CUT: 84665-2021

INFORME TECNICO N° 0004-2022-ANA-DCERH/LACV

ASUNTO : Opinión No favorable al Recurso de Reconsideración contra la Resolución Directoral N° 00140-2021-SENACE-PE/DEAR que declaró la No Conformidad del Informe Técnico Sustentatorio para la "Mejora Tecnológica del Programa de Monitoreo Ambiental de Calidad de Agua de Mar de la Central Termoeléctrica Chilca 1", presentado por Engie Energía Perú S.A.

Figura C-1 Tendencia de la Salinidad (2017 - 2020)

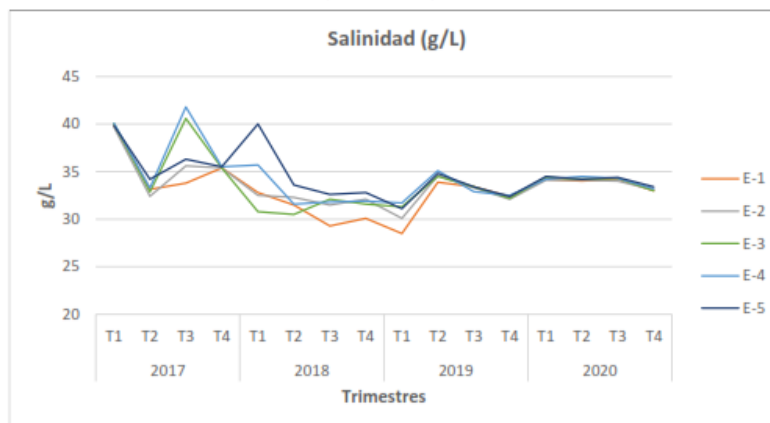
Para la comparación de dichos resultados de salinidad, no se cuenta con un estándar de comparación aprobada en los ECAs para aguas de mar, según el D.S. N° 004-2017-MINAM. En la Figura C-1 se presentan las tendencias de la salinidad a través de los años evaluados (2017 al 2020) (...).
